Product Change Notice (PCN)

件名: RZ/V2N 製品マスクバージョンの改訂
 発行日: 6/25/2025
 出荷開始予定日: 12/22/2025

リビジョン番号

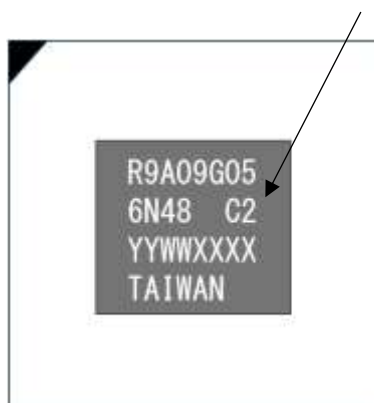
改訂後の製品はパッケージ上のリビジョン番号が C2 へ変更となります。また、LSI Device ID register の値でも識別可能です。なお、改訂後の製品は、受注型名の最終桁が 0 から 1 に変更されています。
